Construction de quatre maisons d'habitation

Permis d'Urbanisme

PU 23/072

Approuvé par le Collège Communal
en sa séance du 03/06/2024
La Directrice générale, Le Bourgmestre

Habitation 4 Façade Avant 1:50

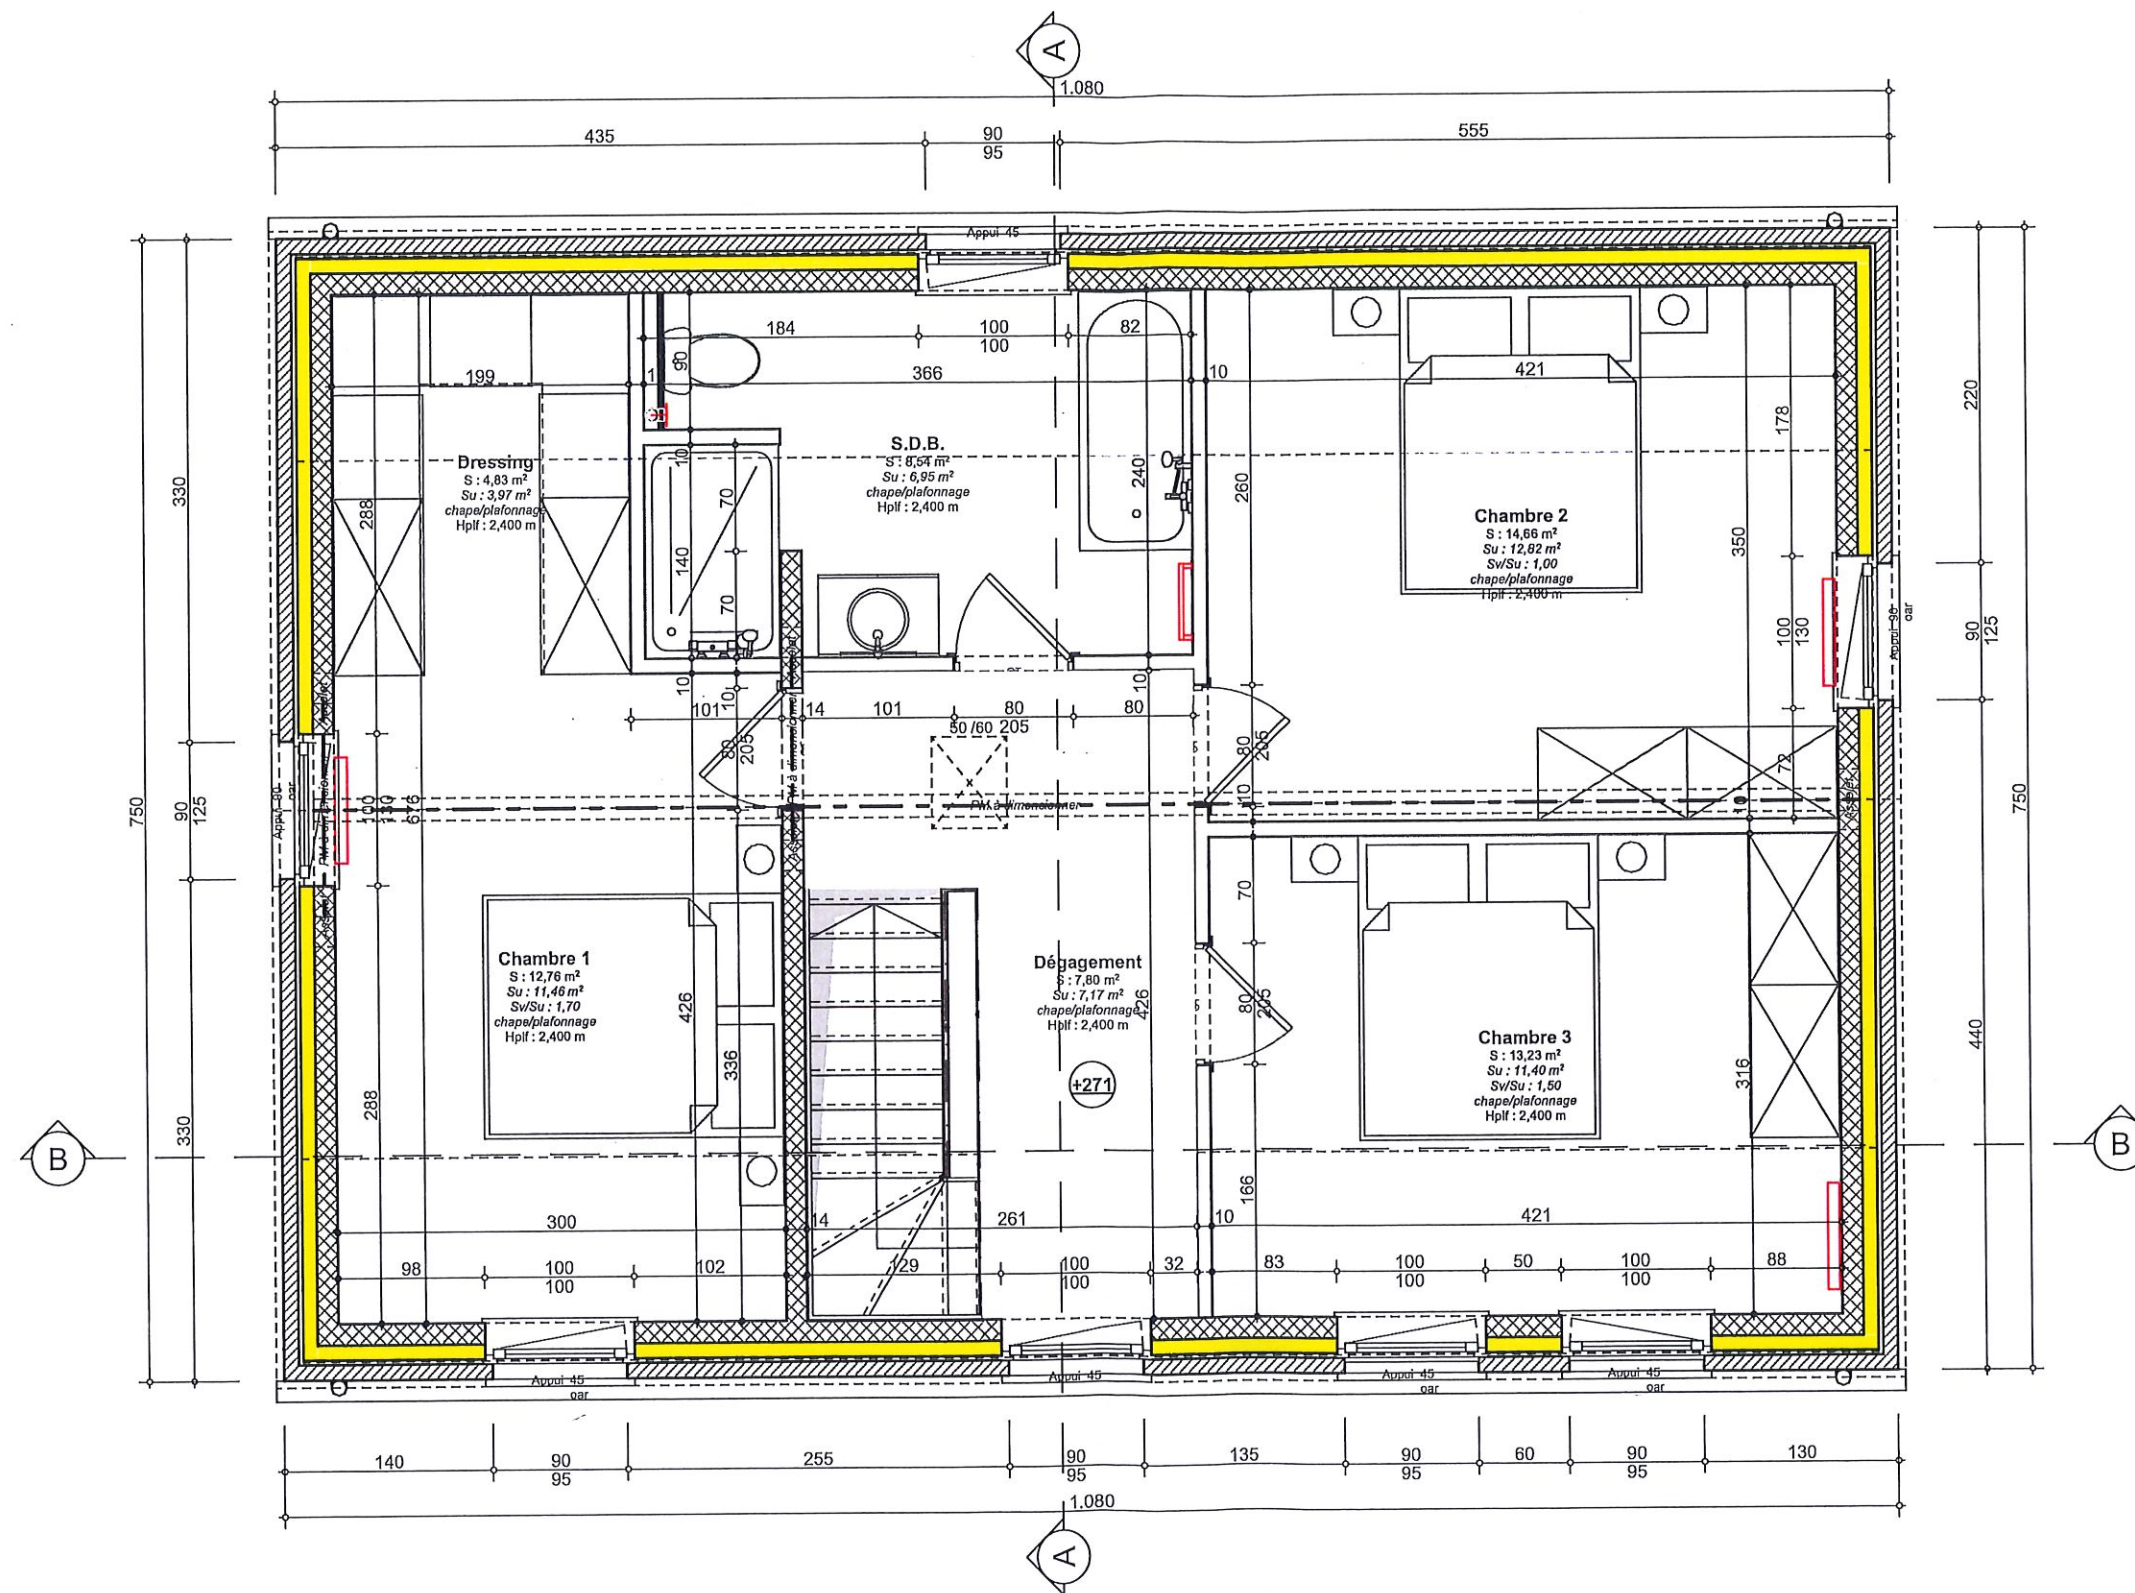
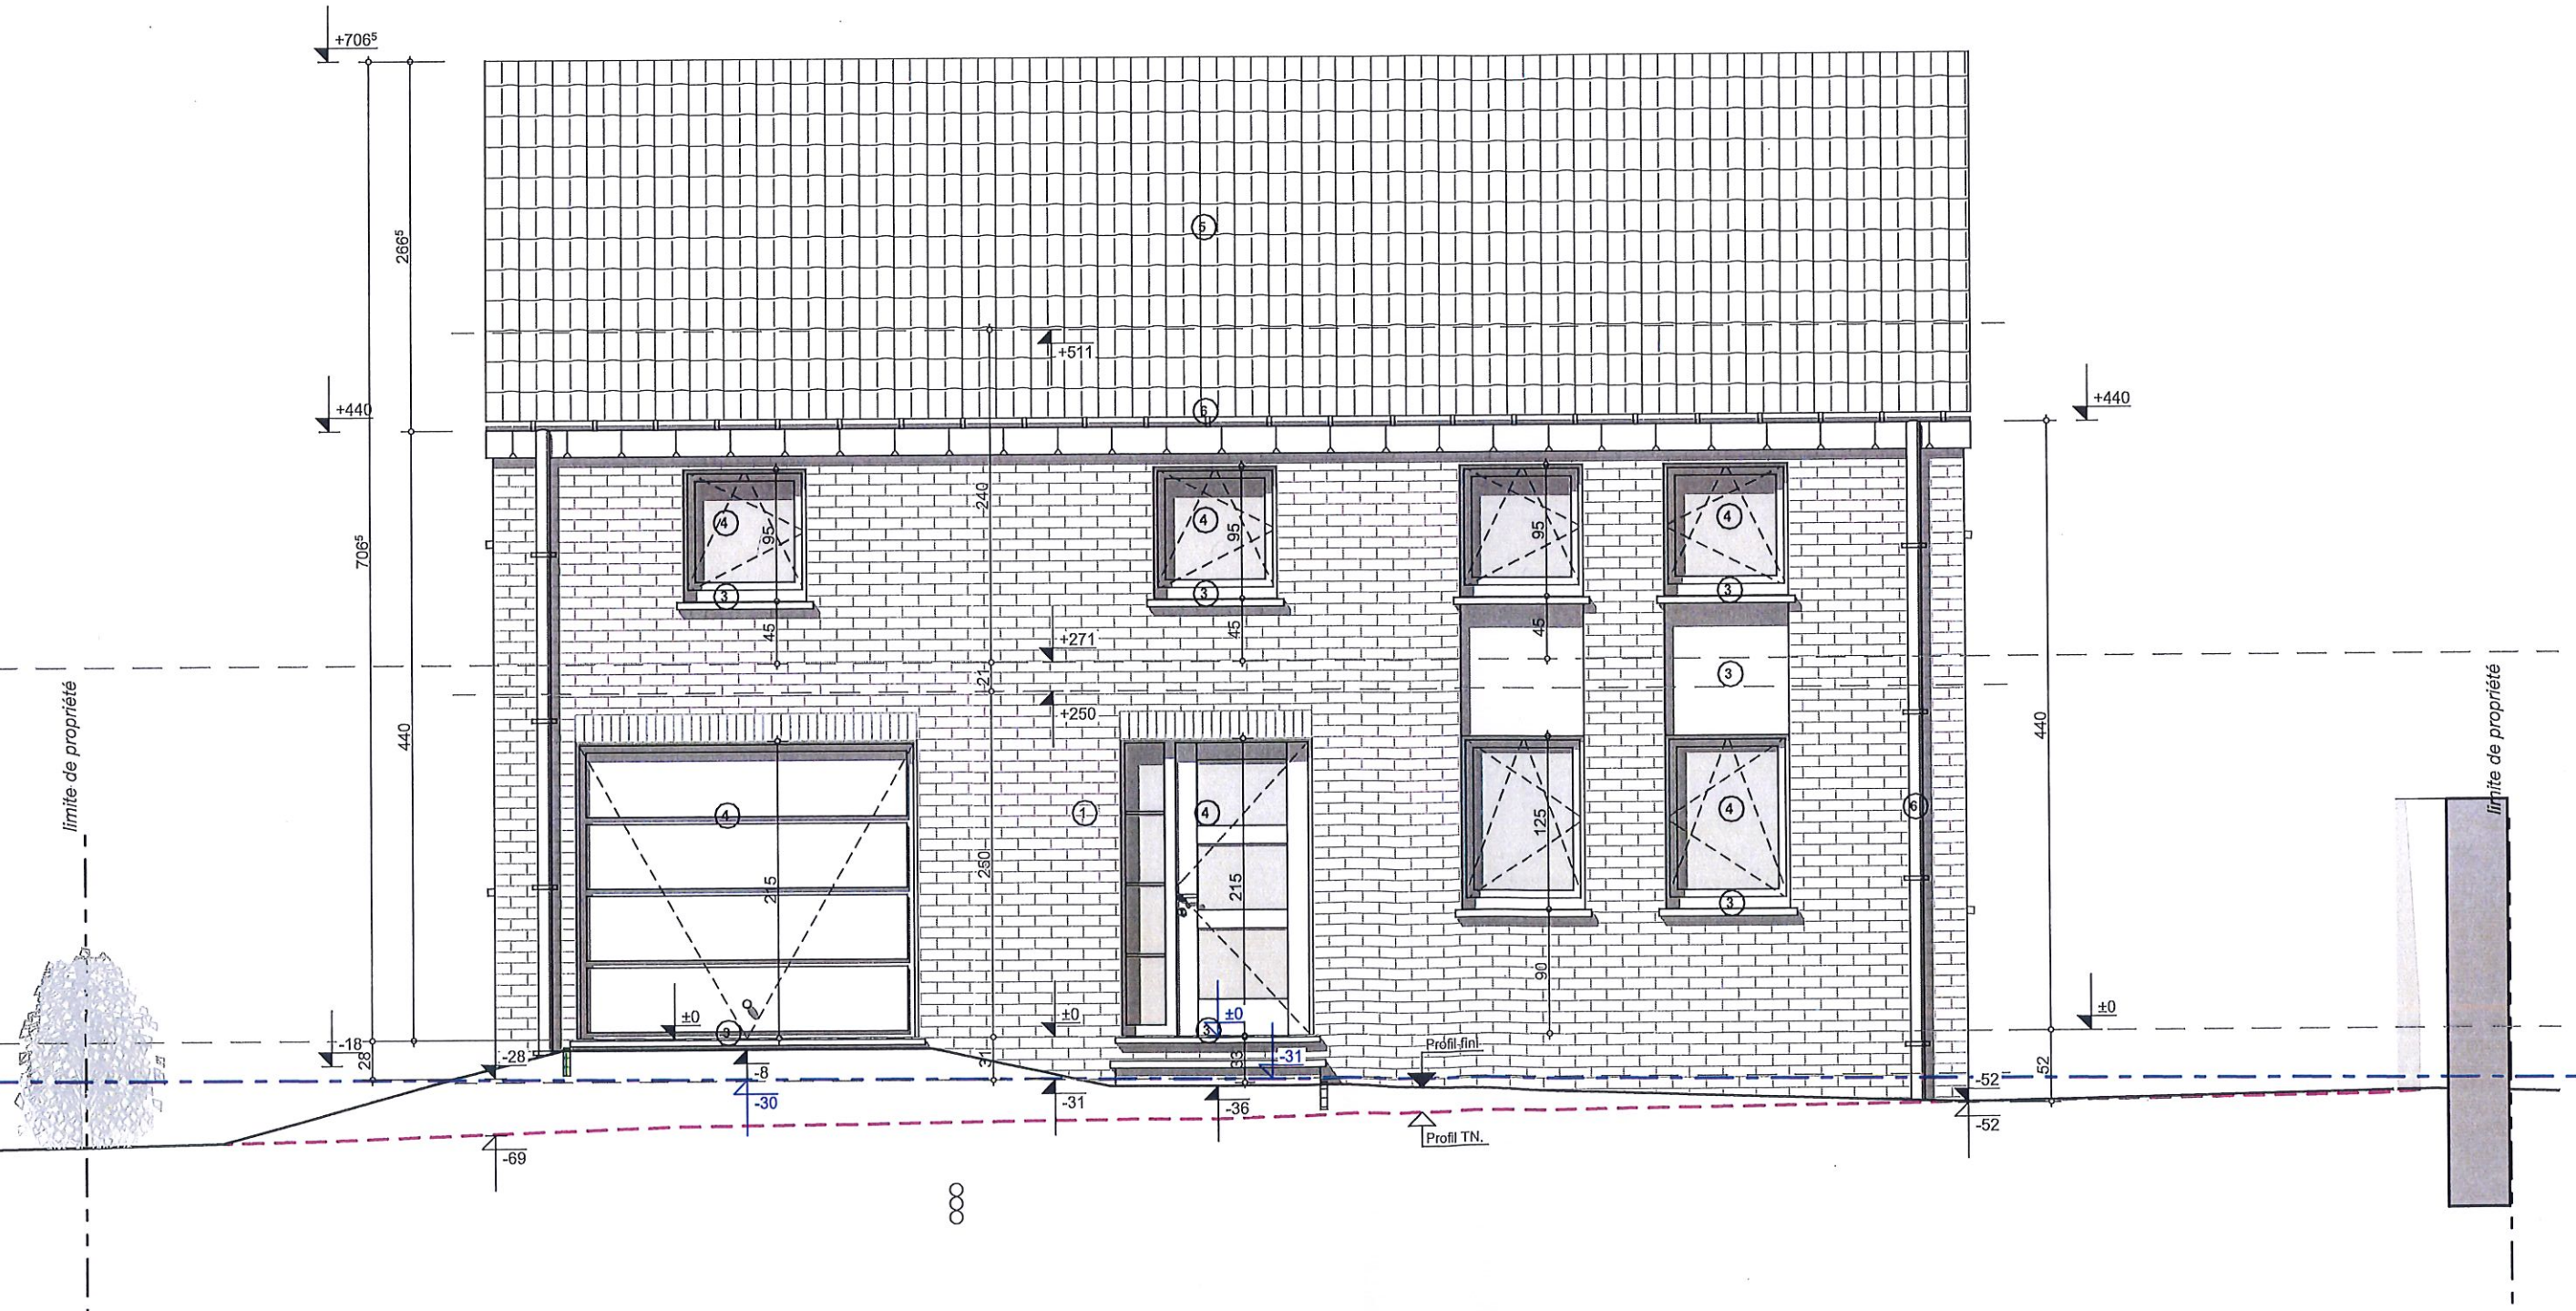
Sécurisation des baies d'étage à prévoir contre les risques de chutes (la pose de balustrades ou garde-corps ne pourra être exécutée qu'après obtention d'un permis spécifique ceux-ci ne figurant pas à la présente demande)
